# 道路台帳付図

鳥取県

路線コード  
15-181  
路線名  
一般国道 181号

①  
変更位置  
日野郡日野町三谷  
変更理由  
橋梁補修工事(三谷尻橋)

路線コード  
15-181  
路線名  
一般国道 181号

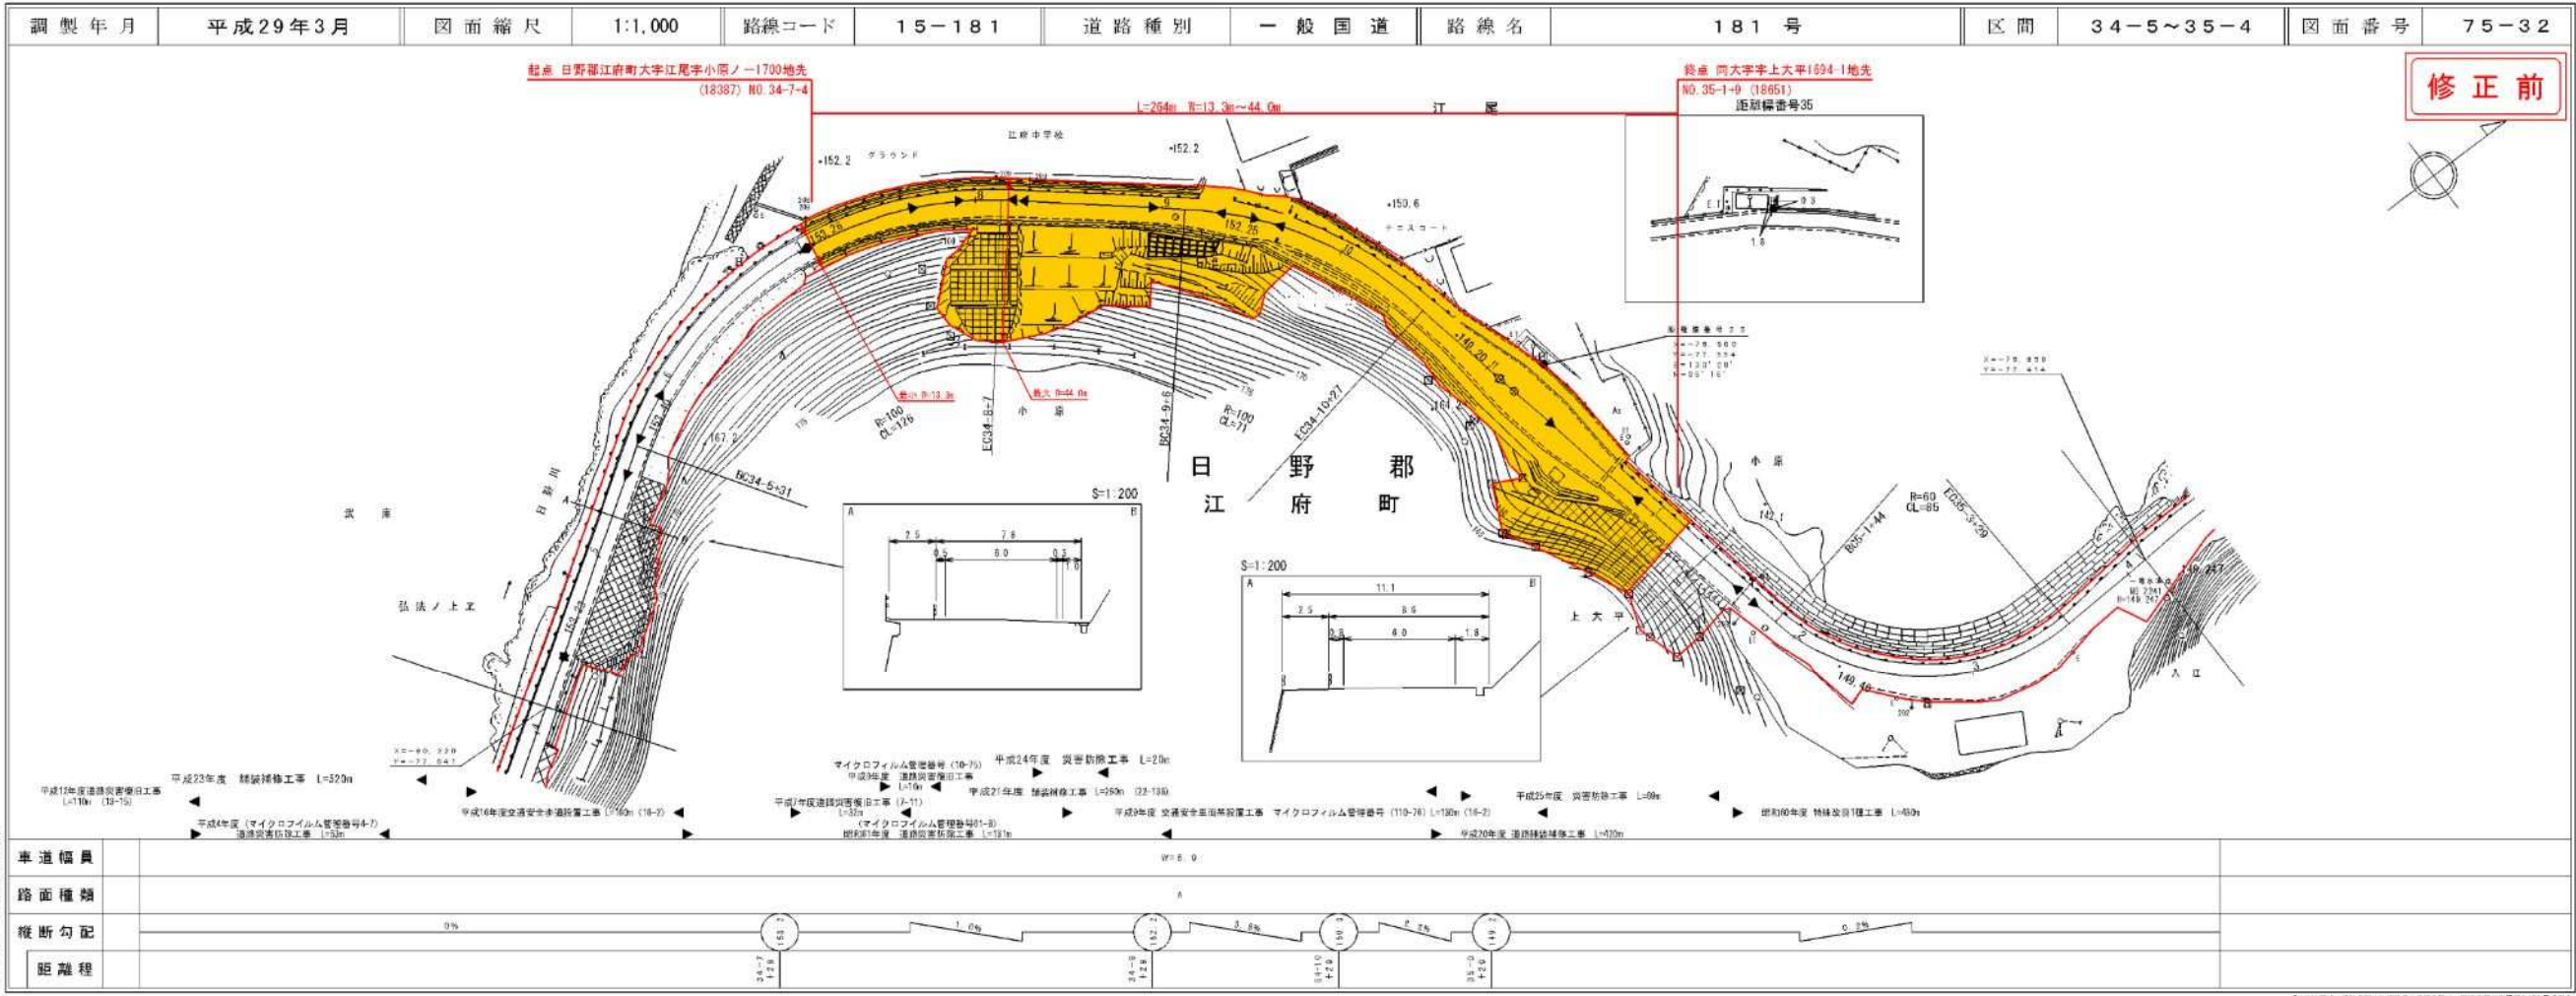
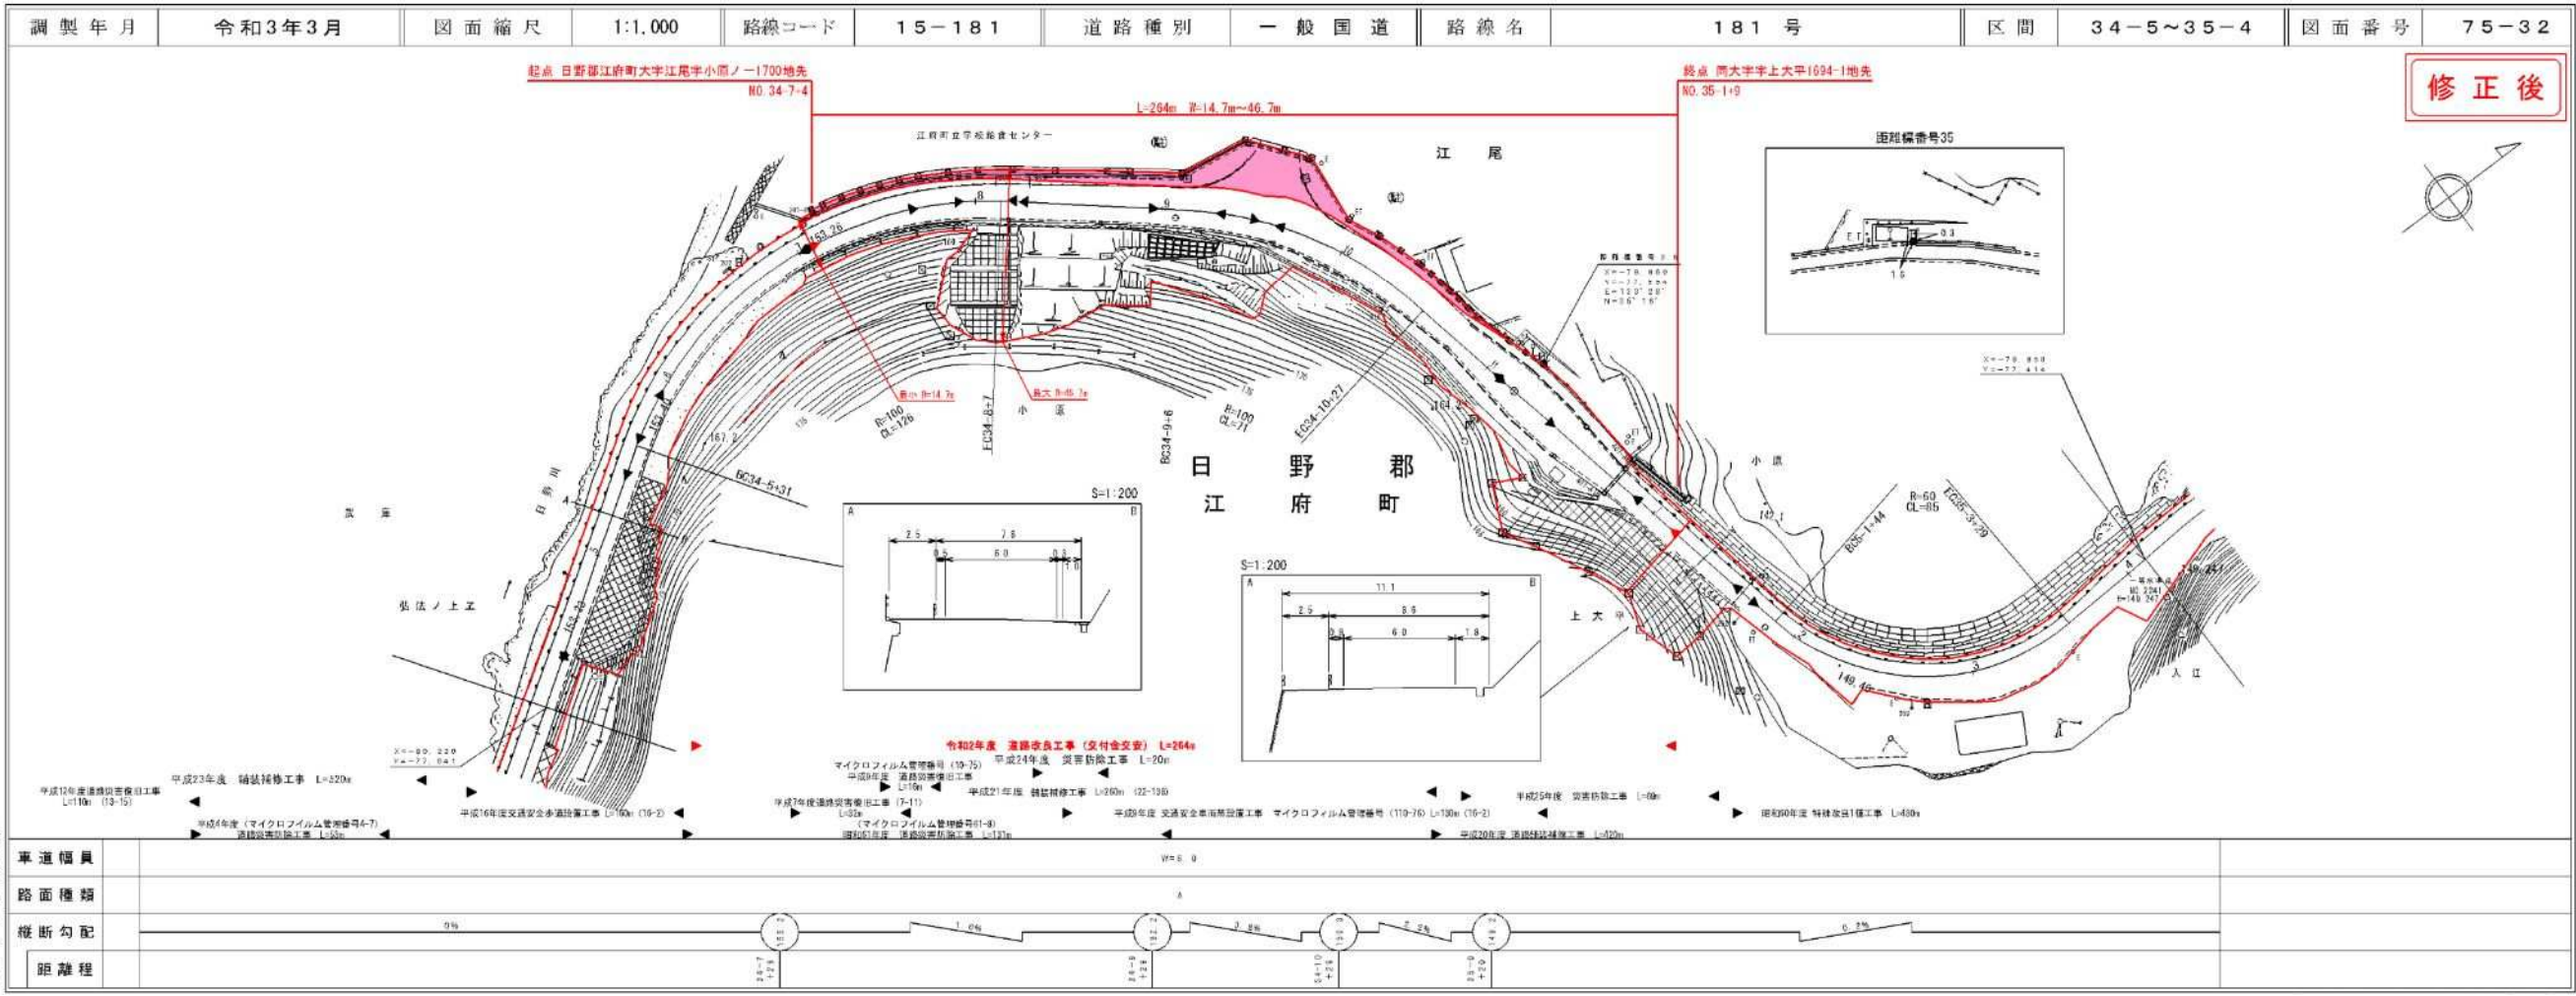
②  
変更位置  
日野郡江府町大字江尾  
変更理由  
道路改良工事

路線コード  
15-482  
路線名  
一般国道 482号

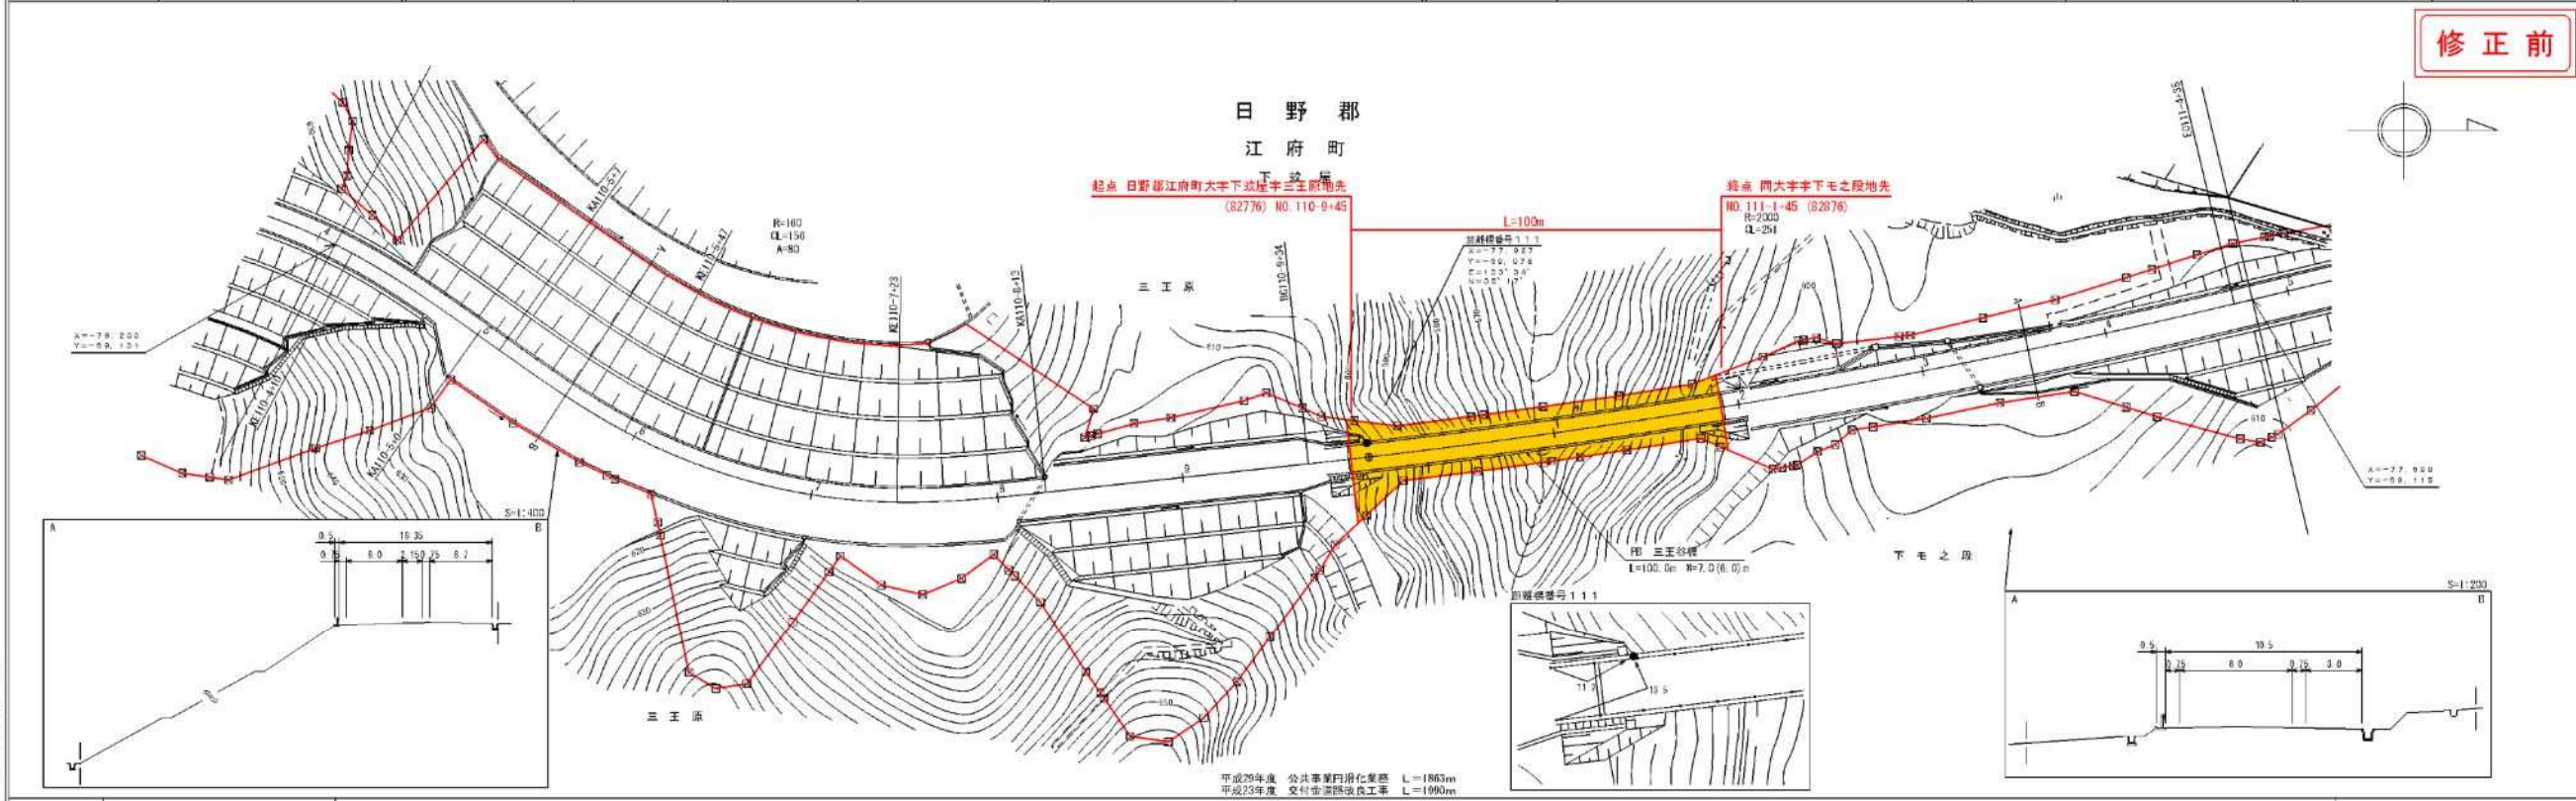
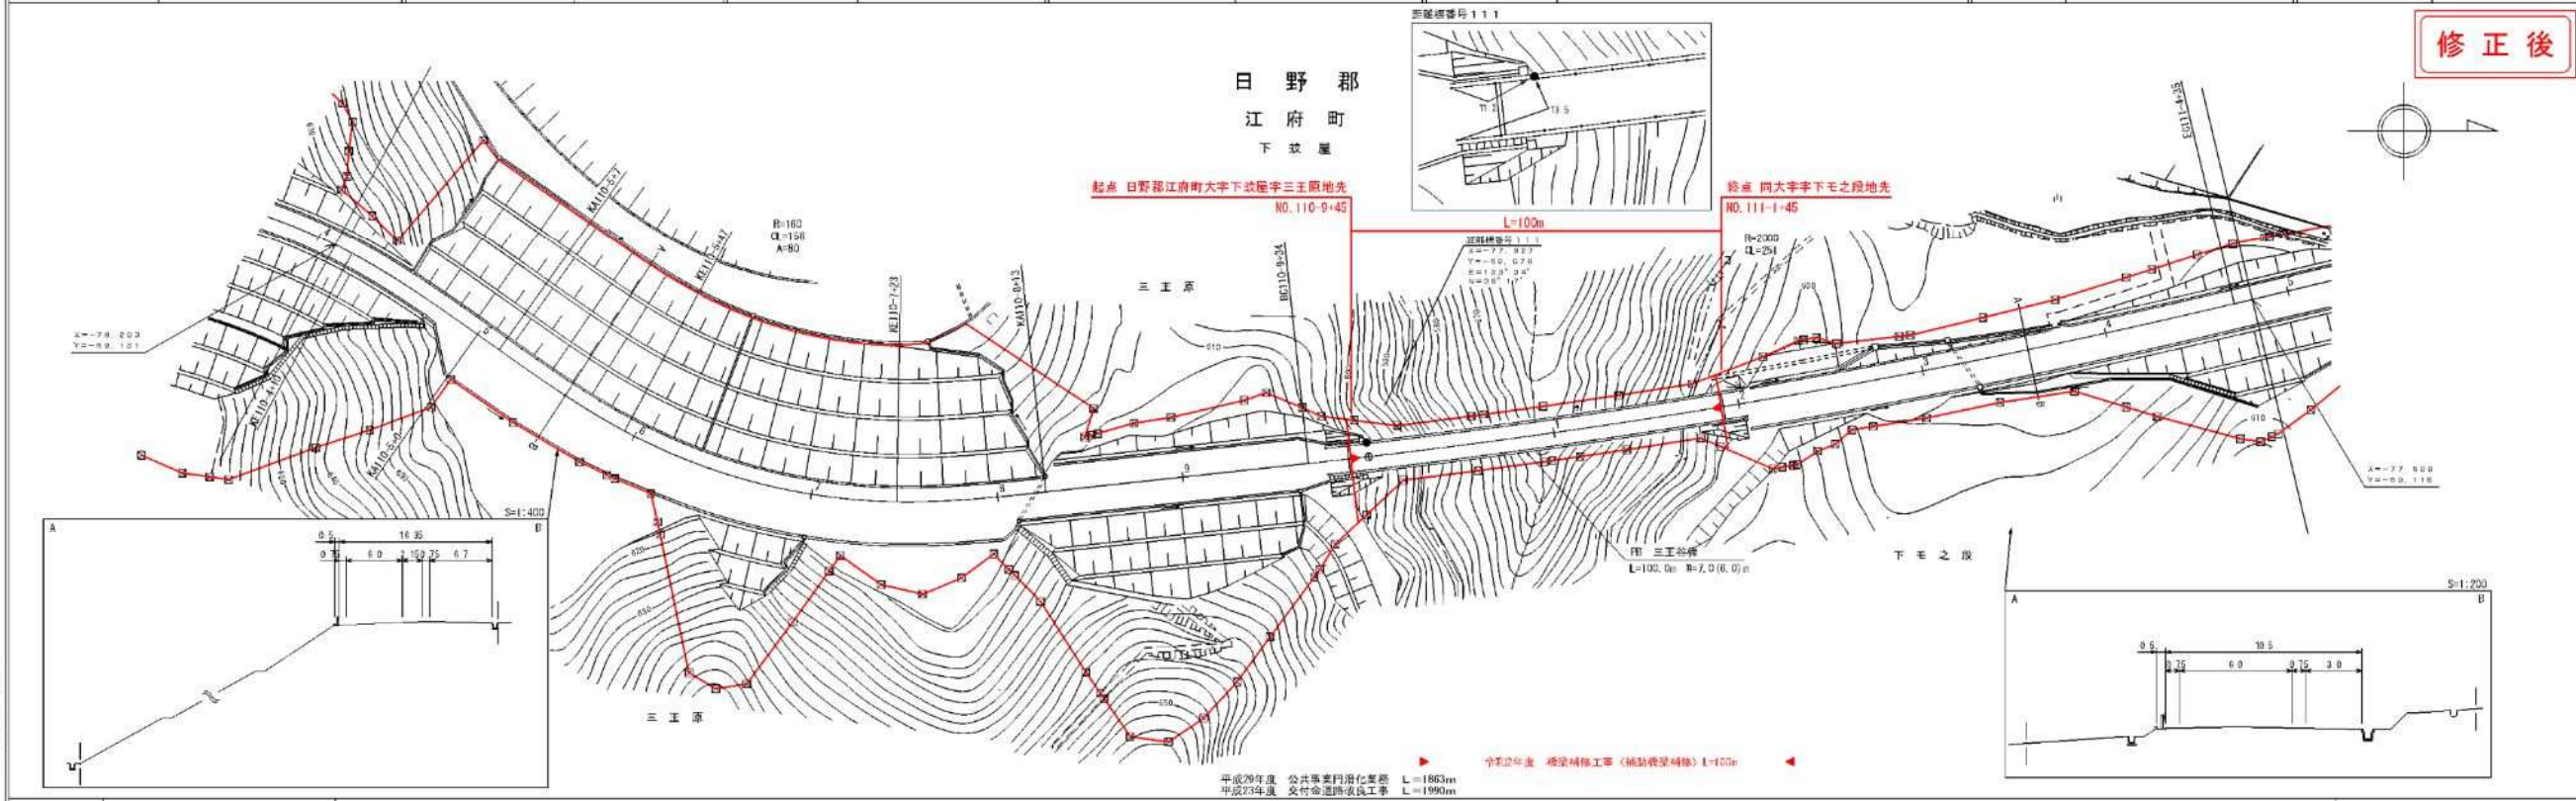
④  
変更位置  
日野郡江府町大字下蚊屋  
変更理由  
橋梁補修工事(山王谷橋)
